Věc: Vysvětlení zadávací dokumentace – V.

Nadlimitní veřejná zakázka na služby s názvem „Sanace, rekultivace a revitalizace území po těžbě štěrkopísku u Hlučína – I. etapa“, zadávaná dle zákona č. 134/2016 Sb., o zadávání veřejných zakázek, ve znění pozdějších předpisů (dále jen „zákon ZVZ“), druhem zadávacího řízení – otevřené řízení, zveřejněná ve Věstníku VZ dne 19. 2. 2018, s Evidenčním číslem zakázky Z2018-005546.

Vysvětlení zadávací dokumentace - § 98

Dotaz č. 40 – SO 352 – Funkční objekt

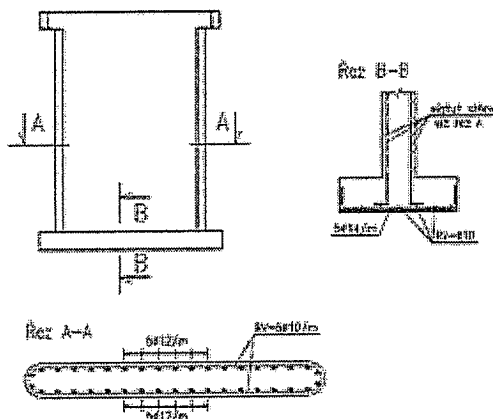
V předaném soupise prací „A_Sanace, rekultivace a revitalizace území po těžbě štěrkopí“, v části SO 352 je uvedena položka:

29	K	321321114	Konstrukce vodních staveb ze ŽB vodostavebného V8 tř. B 30 + podkladní žebet. pod dlažbu	m3	634,000
	vv		120+514		634,000
	vv		Součet		634,000

Výpočet vychází z předané projektové dokumentace tohoto objektu a ze statického výpočtu.

Opěrná zeď - pravá část + střední pilíř + opěrná zeď - levá část = 66,84 + 9,66 + 73,87 = 150,37 m3 betonu.

Vyšší bude i množství souvisejících položek – bednění.

Do výpočtu není zahrnuta jímka dolního zhlaví shybky, která je započítána v položce 48 soupisu prací

Zároveň žádáme o doložení výpočtu části položky „podkladní žebet.pod dlažbu“. Vzhledem k projektové dokumentaci se nám zdá hodnota 514 m³ příliš vysoká.

Vysvětlení a případné doplnění zadávací dokumentace zadavatel poskytne bezodkladně po ukončení jednání k předmětné problematice vedené s projektantem. S ohledem na to, že není v možnostech zadavatele vysvětlení poskytnout v zákonné lhůtě 3 pracovních dnů, zadavatel současně s odpovědí prodlouží adekvátně lhůtu pro podání nabídek.
